A budai zsidótemplom tervpályázata.

A budai zsidó templom juryje. *)

(Nyílt levél dr. Szabolcsi Izidor hitközségi elnök úrhoz!)

10. ábra. A budai zsidótemplom pályaterve.

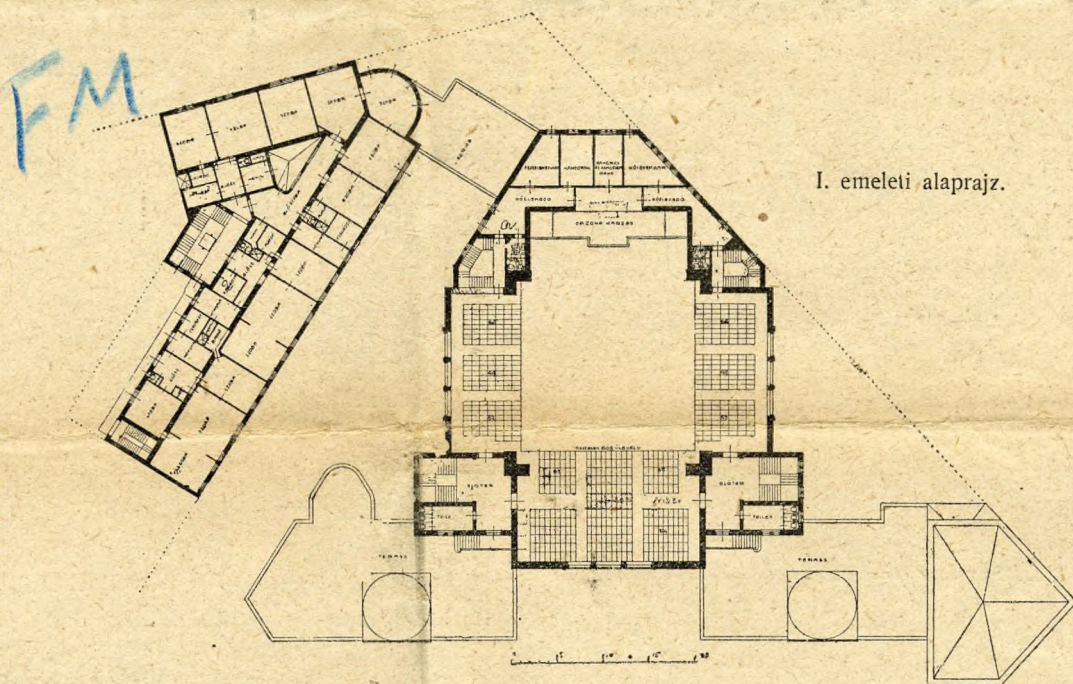
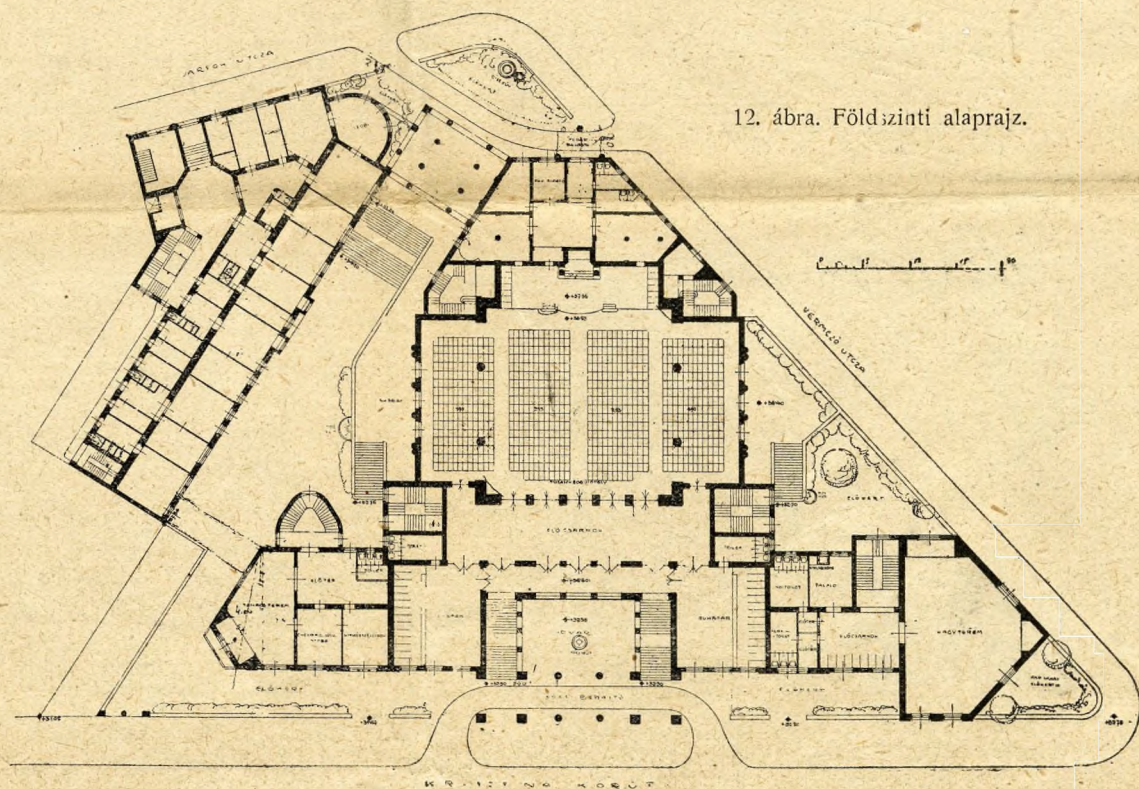
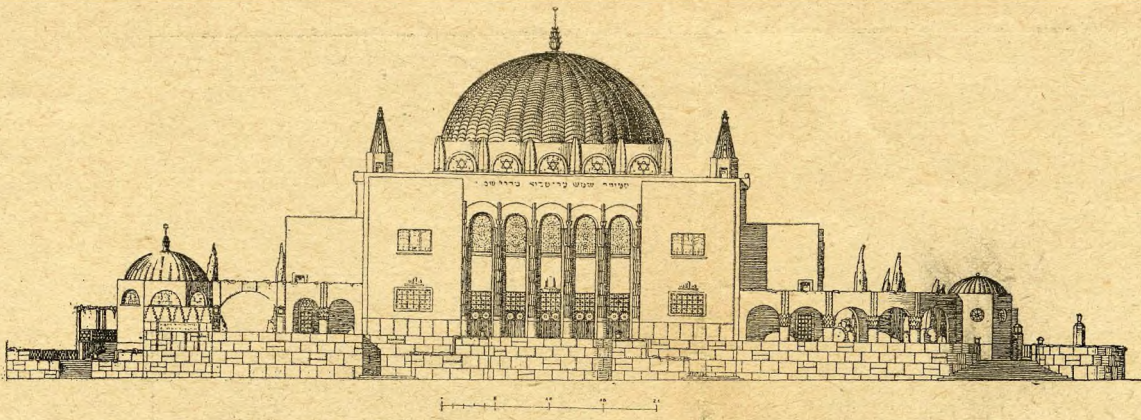
Löffler Sándor és Löffler Béla tervében (10–12. ábra) a Krisztina-körút felé hatalmas frontkiterjesztést ad a templomnak azzal, hogy a nagy, szabad lépcsőzettel ellátott templomhomlokzat mellé jobbra-balra elhelyezi a hitközség követele hivatalos helyiségeknek szolgáló egyemeletes épület-szárnyakat. Ez épületrészeknek a templommal való kapcsolata által szép contrast adódik a tömegelosztásban és csoportosításban, mely a templom homlokzatát igen előnyösen és nagy hatással emeli ki. A tömegek e szerencsés csoportosításával magasan fölötté áll társainak s az ekképp való odaállítás az egész környezet keretébe a legszebben is illeszkedik be. További előnye, hogy a község háza azáltal, hogy belőle a hivatalos helyiségek kivételtek, egy emelettel alacsonyabbra építhető, miáltal az összehatás csak annál harmonikusabb leend.

A köznap-i imaház a templom falához van téve a templom és község háza közt levő udvarban, ami szintén helyes elhelyezhető jó gondolat.

Aránytalan térpazarlás (a bejárat és ruhatárak körül) jár együtt igen szűkös méretezésű helyiségekkel (a szentély körül); ellenben a község házábanak beosztása jó és megfelelő.

A jury egyhangú ítélete szerint az e tervben lefektetett alapeszme érett és érdemes az építésre. Ez a tömegelosztás és csoportosítás a helyi situációban a legjobban és legmegfelelőbbben fogna érvényesülni.

1. ábra. A budai zsidótemplom pályatervei.

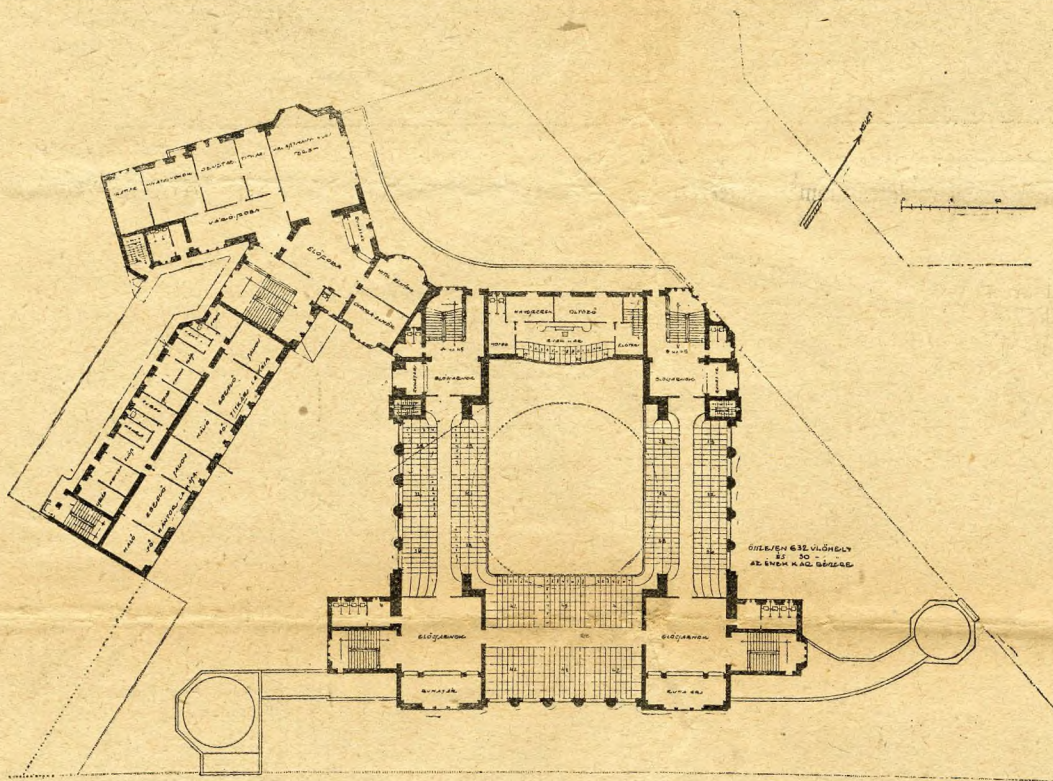
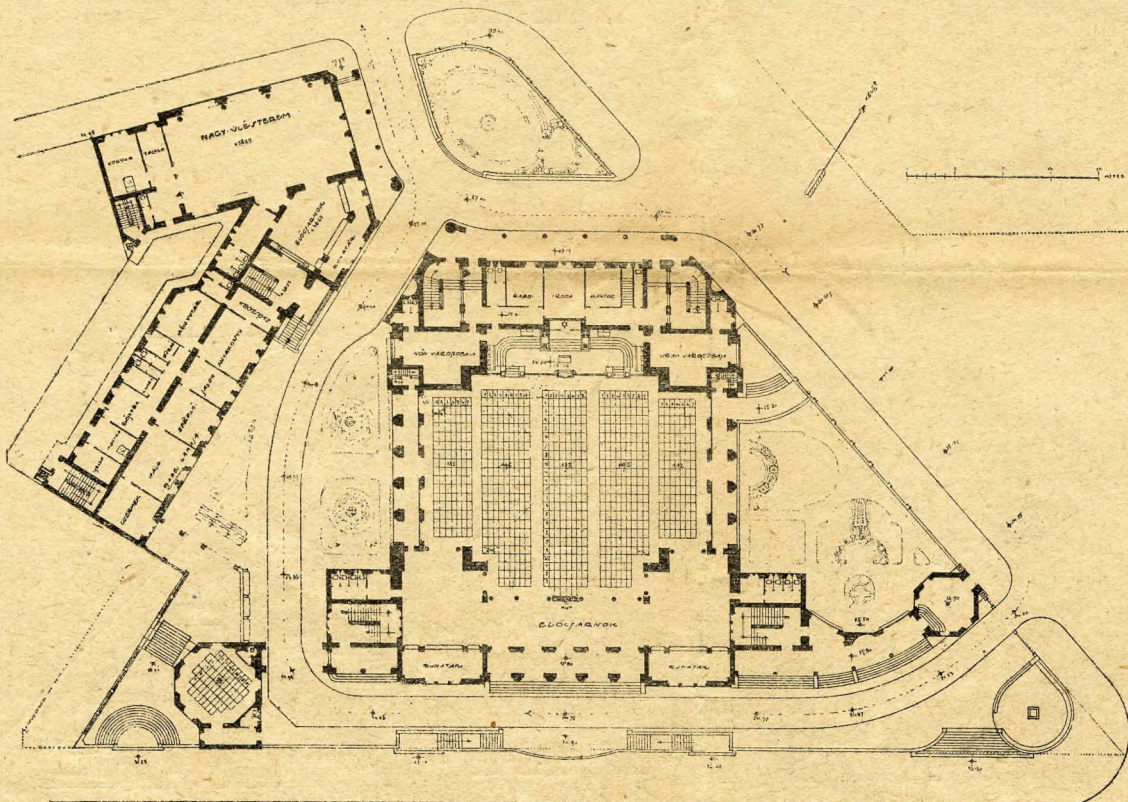
Magyar Vilmos és Por-gesz József pályatervei

abban egyeznek meg, hogy a Krisztina-körút mentén 3–4 m magasra emelt támfallal képezett terrassera állították templomukat. Ezáltal egyrészt sikerült jól megoldaniok a templomhoz vezető kocsit utakat, de a támfal e környezetben mindenképp hátrányára van a templom külső hatása érvényesülésének. A körútról nézve ez a támfal elfüdi az épület talapzatát, s elvonja a szem elől a biztosalpozás látszatát. Másrészt, különösen Magyar tervében (1–3. ábra) a templom kupolája annyira alacsony és minden átmenet nélkül van a négyszögletű alépítményre helyezve, hogy az az útról nézve egyáltalán nem, csak felső csücskében látható. A tervezőnek is érezni kellett ezt a hiányt, azért is szerkesztette meg távlati képét oly horizontmagasságról (körülbelül 18–20 m), aminő álláspontot az úton haladó sohasem foglalhat el. Igen jó ellenben a templom belső térhatása, túlságos mélyek az oldalkarzatok, s igen szűkek a szentély és az e körül elrendezett helyiségek.

Terve a legtakarékosabb.

„*Tervező a templom térméreteit ennek fontos részeiben megengedhetetlen módon redukálta. Ezzel ugyan hátsó homlokzatának előnyös csoportosítását és kibontakozását éri el, azonban az összelrendezés ilyen módon előnytelennek mutatkozik.*“

1. *A szentély előtere nem elegendően mély.*

2. *Az oldalsó ülő sorok túlközelre tétettek a falakhoz.*

3. *Az orgonának szánt hely kicsi.*

4. *Az énekesek ruhatára és a hangszerek raktárai bővítésre szorulnak.*

5. *A női karzatok középre tett járók inkább a körítő fal mellé teendő.*

Ebbe az egy mondatba sűrítették tervem összes hibáit. A többi már csak ennek részletezése. Én is ezt a sorrendet követem. Vagyis a fő-fő hiba, hogy a templomterem kisebb a megengedettnél, tehát a többi tervnél is. A bírálói jegyzőkönyv *Porgesz* és *Gondos* kollegáim tervében a templom térméreteit „*kifogástalanoknak*“ mondja. Hasonlítsuk tehát ezekkel össze az én tervem templomterét. *Porgesz*nél a templomtér $24_5 \times 24_5$ m, vagyis $590_{25} m^2$.

*Gondos*nál: $(34_{00} \times 15_6) + \frac{22_0 + 16_{00}}{2} + 3_{30} = 593_{10} m^2$.

Nálam $(19_5 \times 19_5) + (5_0 \times 16_2) \cdot 2 + (16_2 \times 3_{40}) = 597_{33} m^2$,

vagyis *a templomterem nemcsak nem kisebb, hanem $4_{95} m^2$ -rel még nagyobb is, mint a két kifogástalan templomtér!* Es ezt a könnyelműen kimondott véleményét még azzal is súlyosbítja a jury, hogy ezzel tervemnek egyik nagy előnyét — hátsó homlokzataimnak szép kibontakozását — meggyöngítse. Most pedig lássuk a részleteket:

„*szentély előtere*“ nyilván maga a szentély. Miután pedig, *Porgesz* kivételével, a többi tervek szentélyelőtereinek mélységeit nem kifogásolják, felteszem, hogy a másik kettő elegendő mély. Tehát *Gondos*nál: $4_{30} m$. *Löffleréknél*: $4_{50} m$. *Nálam*: $4_{70} m$. Hogy minden kétséget eloszlassak, ime a szentélyek területe: *Gondos*nál $77_8 m^2$; *Löffleréknél* $76_5 m^2$; *Porgesz*nél $73_2 m^2$; *Nálam* $76_{14} m^2$. A program pedig *maximum* $60-70 m^2$ területet kíván.

Szakemberek előtt a mondottak után egyáltalán nem kellene kitérnem erre a kifogásra. Mert ha a templomom területe nagyobb, mint másé, az ülések száma meg azonos, a fennmaradó járók területe annyival nagyobb, amennyi a területtöbblet. Ha pedig másutt a járók mégis szélesebbek, akkor ott nyilván az ülések szűkebbek! A bíráló ilyenkor *számít* és nem *mér!*

A juryben laikusok is voltak. Akiket egyébként az itt mondottak egyáltalán nem illetnek. Röviden tehát lássuk még a fal melletti járók méreteit a többi tervben, annál is inkább, mert ezt sehol másutt nem kifogásolják. Tehát *Porgesz*nél van $0_{90} m$. *Gondos*nál $0_{90} m$. *Nálam* 0_{90} . A program pedig helyesen szintén csak $0_{90} m$ -t kíván.

A program *maximum*ként $35-40 m^2$ -t kíván. *Orgonakarzatom* $10_3 \times 3_8$, vagyis $39_{14} m^2$.

Ezekre a helyiségekre a program nem ad méretet. Az összehasonlító módszert e lapok tere meg nem engedi, négy helyiségről lévén szó. Azonban tény, hogy mostani tervemben e helyiségek nagyobbak, mint a tavalyiban, mikor azok elegendő nagyok voltak. Ezt igazolja az is, hogy e helyiségek bővítésének sem a programban nincs nyoma, sem a szóbeli tárgyalások alatt még óhajként sem jutott kifejezésre.

Ments Isten! Az urak csak a fákat látják, az erdőt nem! Nem vették észre, hogy a karzatok járó magassága egy a lépcsőházéval. Ideális megoldás! Hát még a gyors, akadálytalan és kényelmes közlekedés! Az semmi?

4. ábra. A budai zsidótemplom pályatervei.

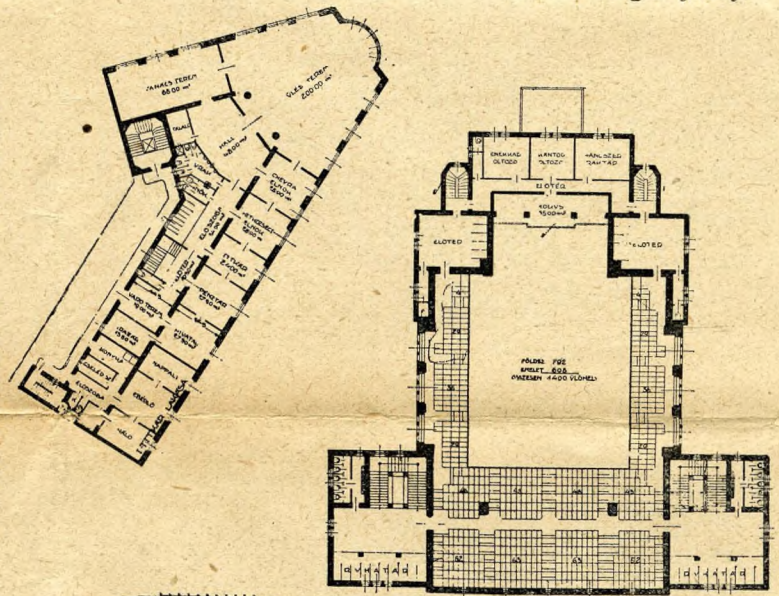
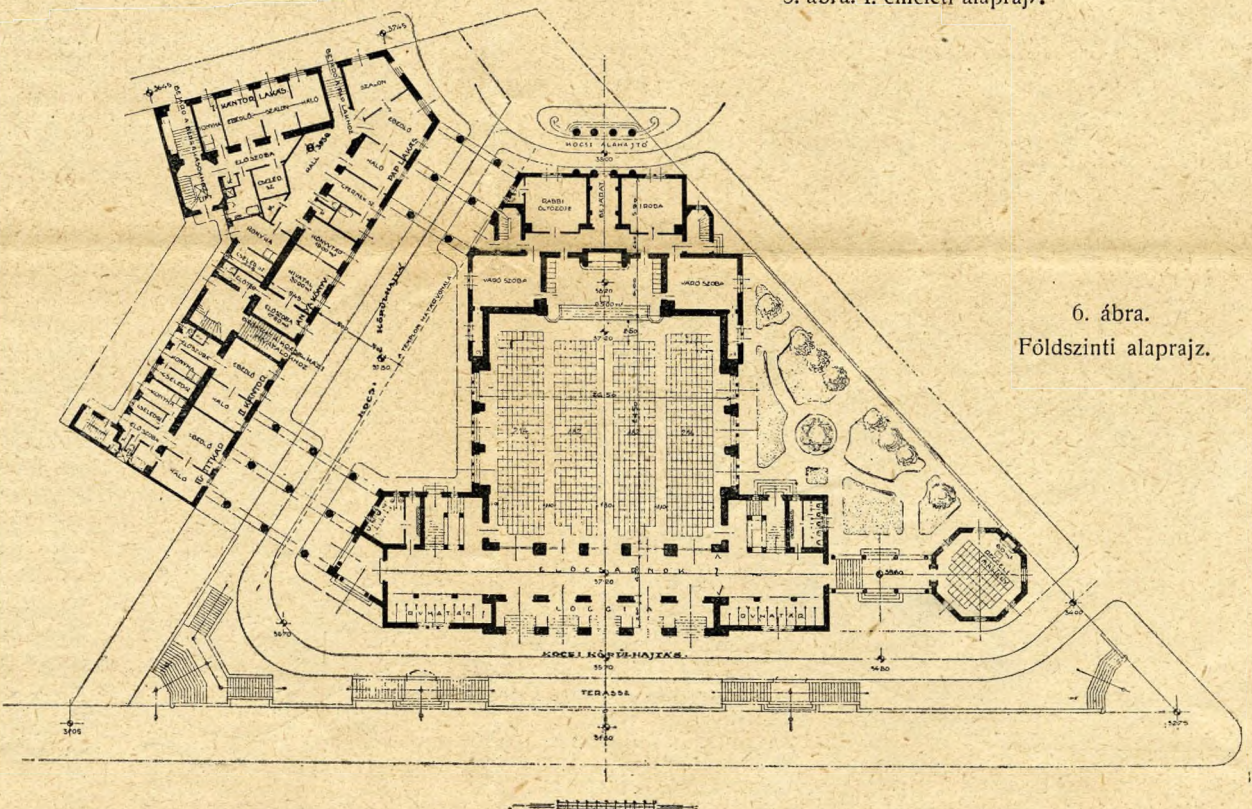
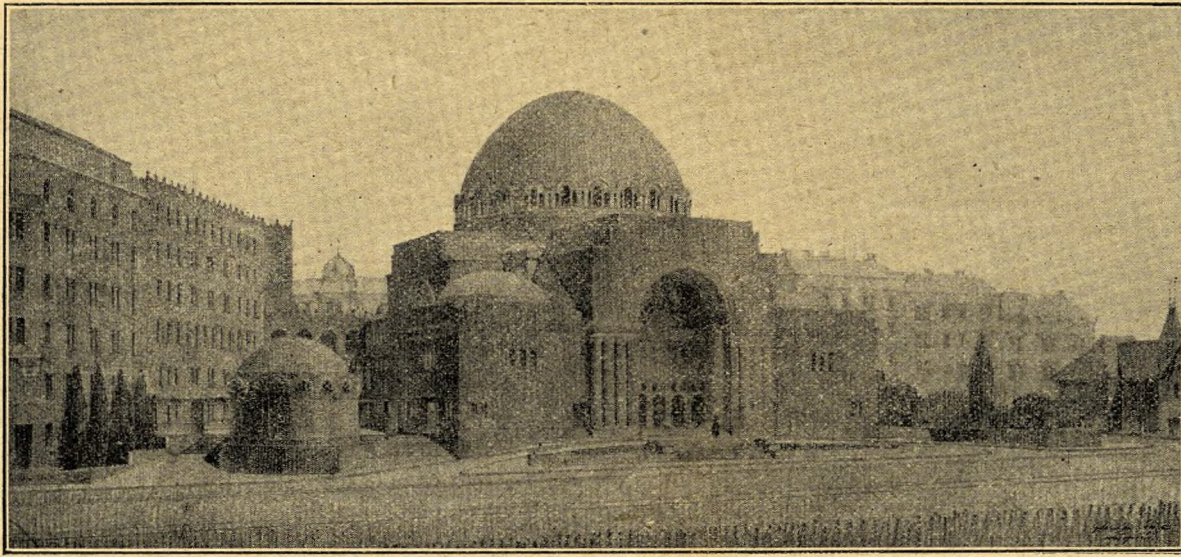
Porgesz J. (4–6. ábra) nagyobb súlyt fektetett a négyszögletű templom és a kupola közti átmenet megoldására. Tömegei azonban merevek és tagolatlanok. Teljesen mellőzte a programnak azt a követelését, hogy férfiaknak és nőknek külön-külön kell bejutniok a templomba s a szentély és ahhoz tartozó helyiségek itt is igen szűkek és elégtelenek.

Nem helyeselhető az sem, hogy a templom épületét úgy alul a főfrontal, mint főt annak hátsó részével oszlopos építmény által kapcsolta össze a hitközség hivatalos és lakóházával.

7. ábra. A budai zsidótemplom pályatervei.

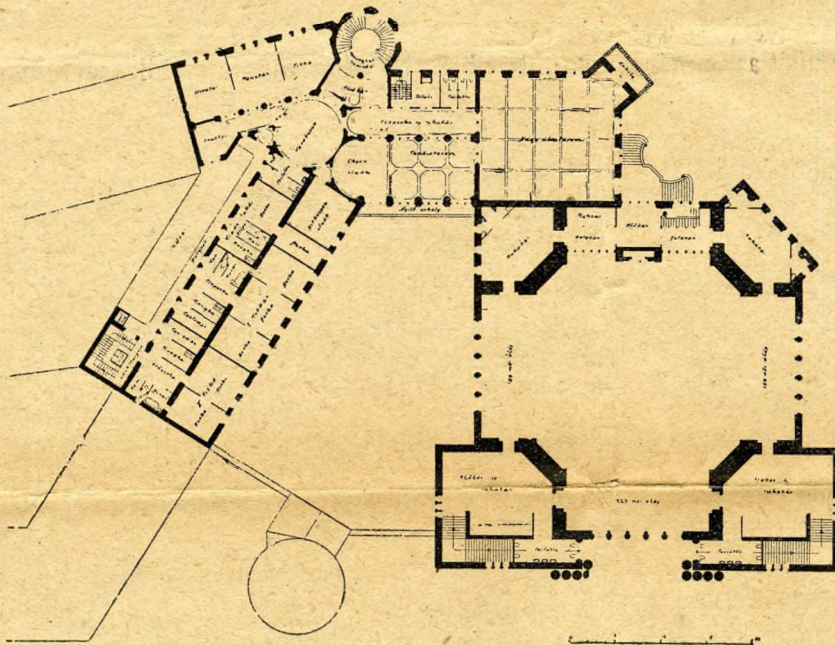
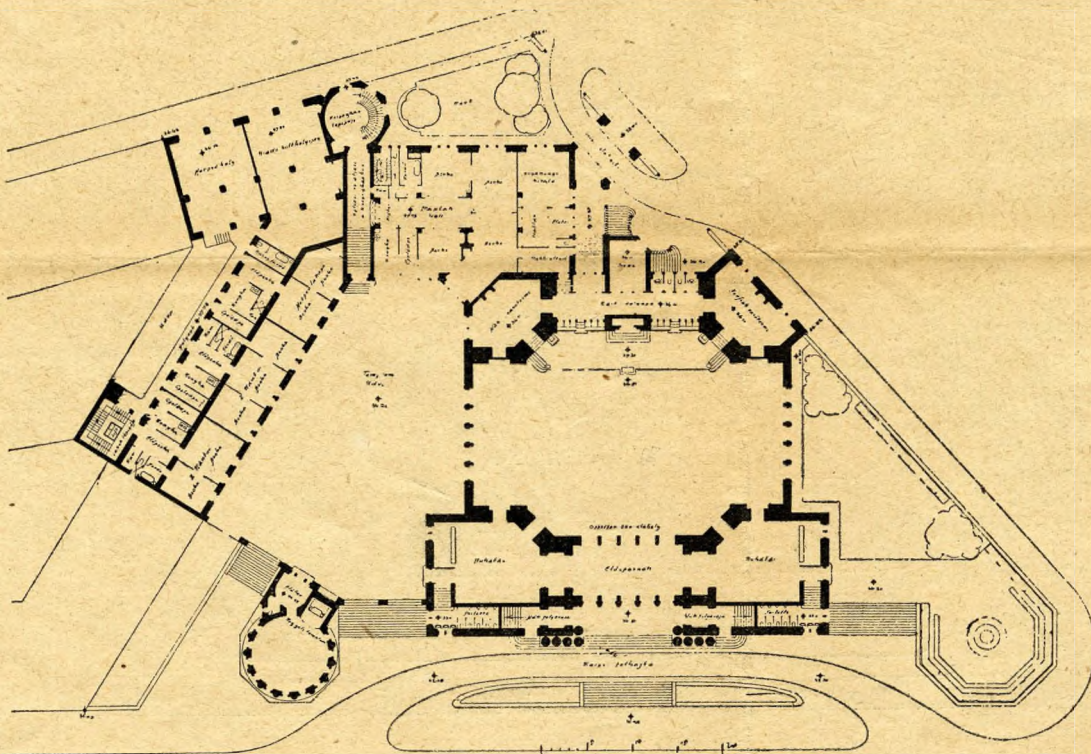
Gondos Imre tervében (7–9. ábra) eltért a templomnak első ízben nagyon szerencsésen választott köralakjától. Négyzetes alaprajzon emel szép kupolát és nagy portálékkal monumentális hatást ér el. Ezt a hatást azonban a templom hátsó részében igen hátráltatja azzal, hogy a község házát erős szárnyban hozzá kapcsolja a templomépületéhez, úgy hogy azt annak nagy nyílásába építi be. Amily szellemes a szentély körüli helyiségek elrendezése, annyira kicsinyes annak külső kiképzése. Minden kiképzés nélkül valók a templom hatalmas faltömegei, ellenben belső térhatása igen szép és világítása is kedvező. A templom és a község háza közt igen szép udvar keletkezik, amelybe jól

illeszkedik be a köznap-i imaház külön épülete. A templom-épület a Krisztina-körút felé támfal nélkül van állítva, a niveau különbségeket lépcsőkkel győzte le.
